Mémoire en réponse

Mémoire en réponse à l'avis délibéré de la MRAe n°2023-ARA-AP-1495 ainsi qu'aux autres avis émis par les services consultés dans le cadre de la demande d'autorisation environnementale concernant la création d'un centre de production de combustibles solides de récupération (CSR) à partir de déchets de bois non dangereux, par la société ValorSol Environnement, et la mise en compatibilité du PLU de la commune de Lapeyrouse-Mornay (26)

Projet VALORBOIS – Demande d’Autorisation Environnementale			
	 Quartier Mondy 26300 Bourg-de-Péage		
	Franck ELOI		
	 0648505847	 f.eloi@groupecheval.fr

Illustration 1 : Comptages routiers sur les sections iséroises de la RD519 – TMJA 2016 et 2019 (sce : CD38)

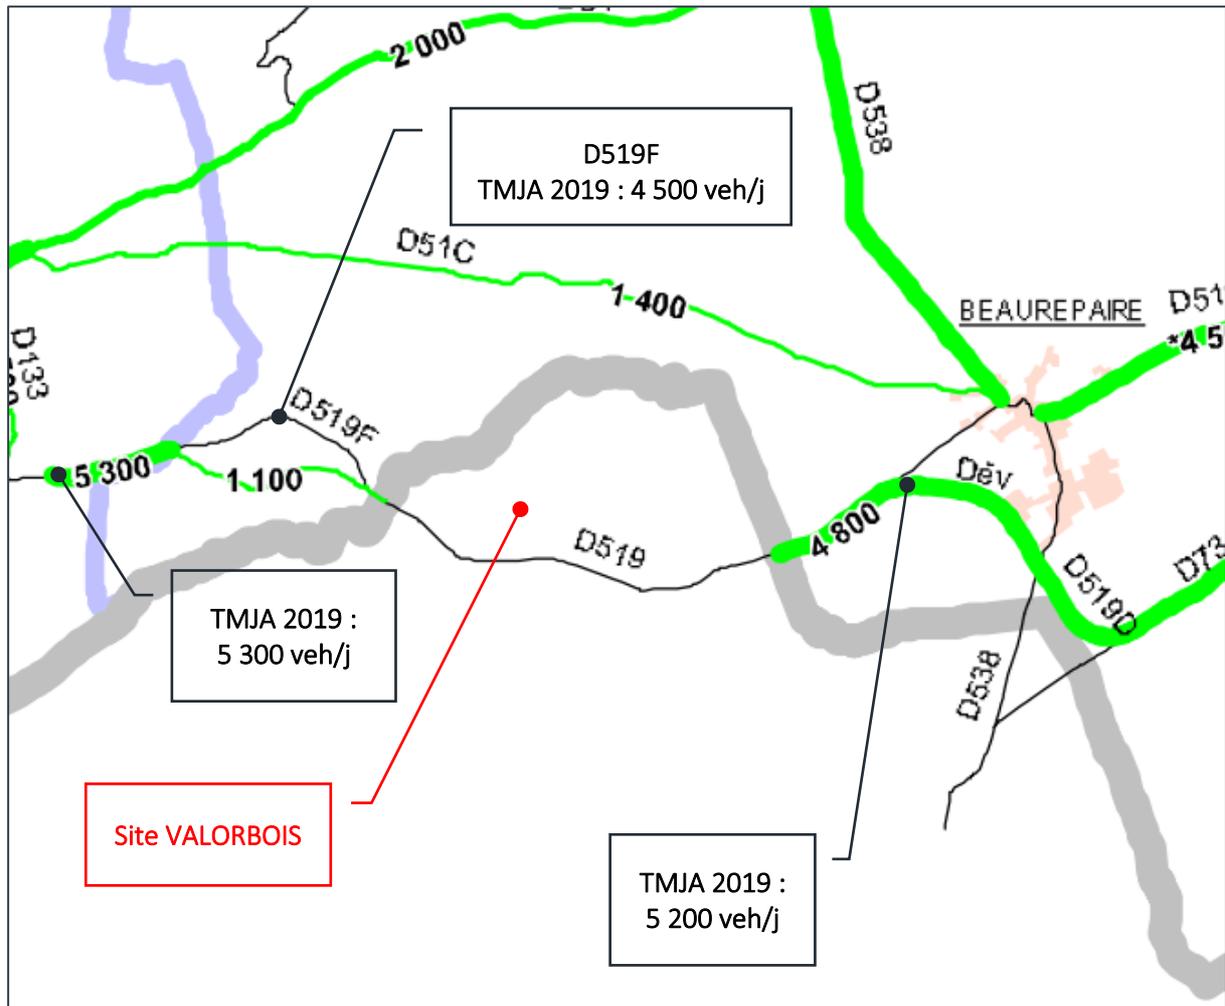
L'Autorité environnementale recommande d'étayer l'affirmation que le trafic attendu sera faible par des données chiffrées sur le trafic prévu dans le cadre du projet, en comparaison avec le trafic sur les axes routiers à proximité, et à défaut de présenter les mesures pour éviter et réduire les nuisances associées (bruit, polluants de l'air).

Il est donc estimé que le fonctionnement de la plateforme VALORBOIS engendrera jusque 5 340 PL/an, soit environ 100 PL/semaine représentant une vingtaine de rotations quotidiennes.

D’après les données de comptage routier disponibles, le trafic observé sur les voies alentours est compris entre 3 000 et 10 000 veh/j sur la RD519 et entre 500 et 1 500 veh/j sur la RD121.

L’augmentation de trafic lié à la plateforme VALORBOIS sera inférieure à 0,4% suivant les sections considérées ; il sera donc relativement faible.

Illustration 2 : Localisation des 4 sites envisagés pour le projet VALORBOIS

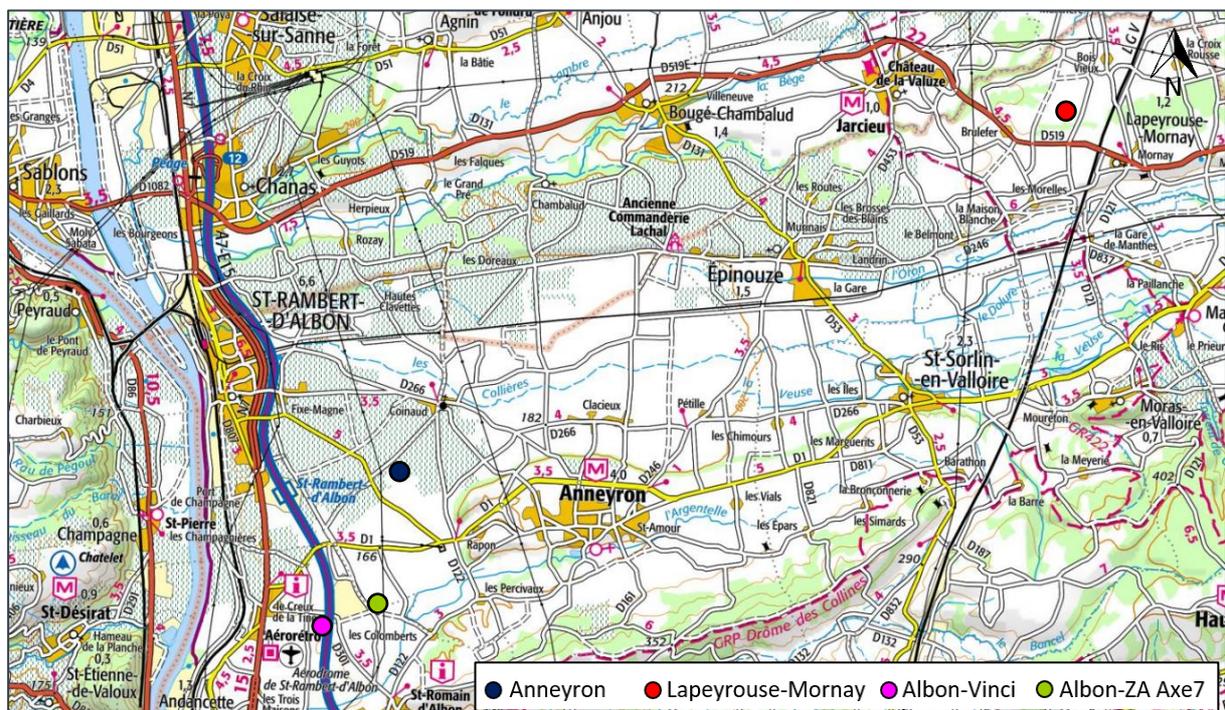
L’Autorité environnementale recommande de compléter le dossier en présentant les solutions alternatives étudiées, les critères environnementaux ayant permis de les comparer et de justifier le choix retenu.

Pour l’implantation de son projet VALORBOIS, Valorsol Environnement a d’abord étudié des emplacements situés géographiquement au cœur du bassin de chalandise. Le positionnement géographique constituait ainsi le critère principal de bon sens, en lien avec les préoccupations environnementales de l’entreprise.

Dans le secteur visé, Valorsol Environnement a étudié 4 emplacements différents pour le projet VALORBOIS :

L’ensemble de ces implantations nécessitait une évolution des règles d’urbanisme. Les deux sites d’Albon ont dû être écartés pour des raisons de maîtrise foncière.

Le choix a dû s’effectuer entre les sites d’Anneyron et Lapeyrouse-Mornay. Bien que le site d’Anneyron était un peu plus facile d’accès, le choix du site de Lapeyrouse-Mornay a été guidé par le souhait de maintenir une ceinture agricole identifiée autour d’Anneyron tandis que le tènement disponible à Lapeyrouse-Mornay devait déjà être transformé (en parc photovoltaïque, pour rappel).

Illustration 3 : Localisation des zones NATURA 2000 les plus proches

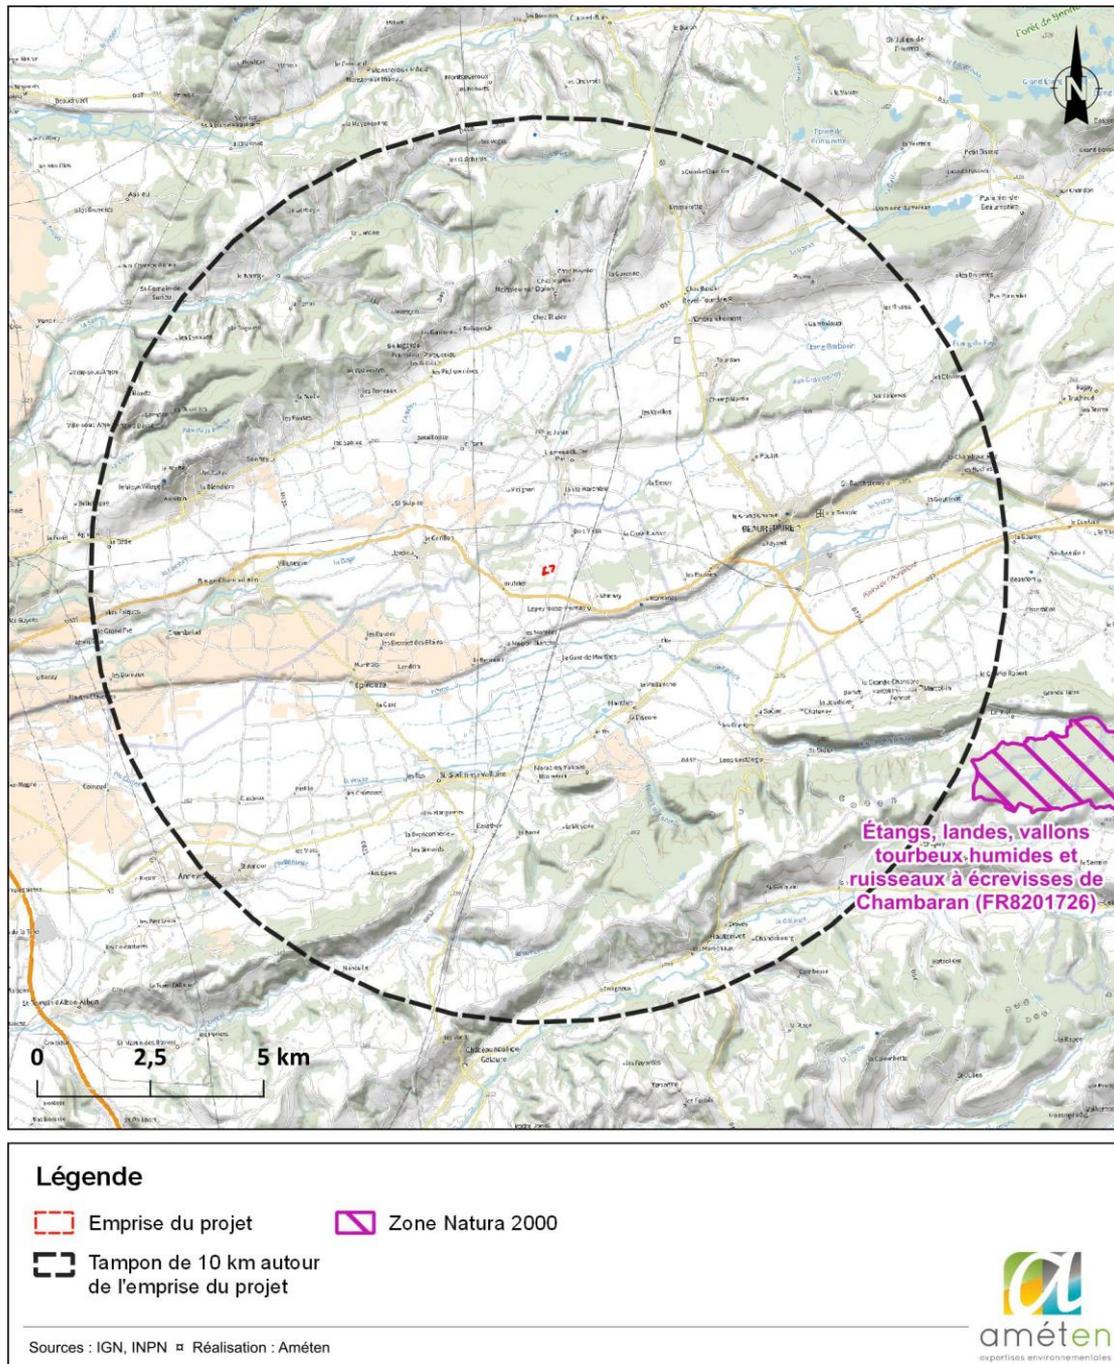
L’Autorité environnementale recommande de compléter le dossier par une évaluation des incidences Natura 2000 du projet, simplifiée le cas échéant.

Aucun site Natura 2000 n’est localisé sur la zone d’étude et sa surface d’influence dans un rayon de 10 km.

Le site Natura 2000 le plus proche identifié est la ZSC FR8201726 « Étangs, landes, vallons tourbeux humides et ruisseaux à écrevisses de Chambaran » à une distance à vol d’oiseau de 10,1 km.

Aucune incidence notable n’est à prévoir sur les habitats et les espèces d’intérêt communautaire qui ont présidé à la désignation des zonages Natura 2000 recensés.
